VYSVĚTLENÍ ZADÁVACÍ DOKUMENTACE Č. X

Název veřejné zakázky:	Novostavba tělocvičny 2 a šaten na 2. ZŠ a MŠ Preislerova 1335, Beroun
Druh veřejné zakázky:	Stavební práce
Režim veřejné zakázky:	Podlimitní režim
Druh zadávacího řízení:	Zjednodušené podlimitní řízení
Název zadavatele:	Město Beroun
Sídlo zadavatele:	Husovo nám. 68, Beroun-Centrum, 266 01 Beroun
IČO zadavatele:	00233129
Právní forma zadavatele:	801 - obec nebo městská část hlavního města Prahy
Zastoupení zadavatele:	RNDr. Soňa Chalupová, starostka
Adresa profilu zadavatele:	https://zakazky.mesto-beroun.cz/profile_display_2.html
Název projektu:	Regionální sportovní infrastruktura 2020–2024 – novostavba tělocvičny 2 a šaten na 2. ZŠ a MŠ Preislerova 1335, Beroun
Registrační číslo projektu:	REUSC22-00118

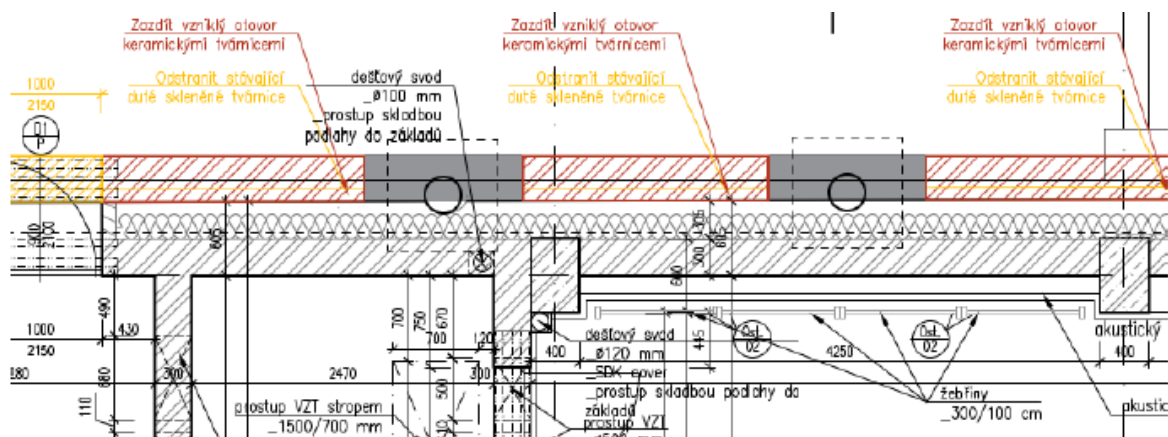
Během prohlídky byla v místě přístavby (místnosti 01.16 a 01.17) zjištěna dřevěná buňka. Chápeme správně, že odstranění tohoto kontejneru není předmětem zadání?

Odstranění dřevěné stavební buňky není součástí zadání.
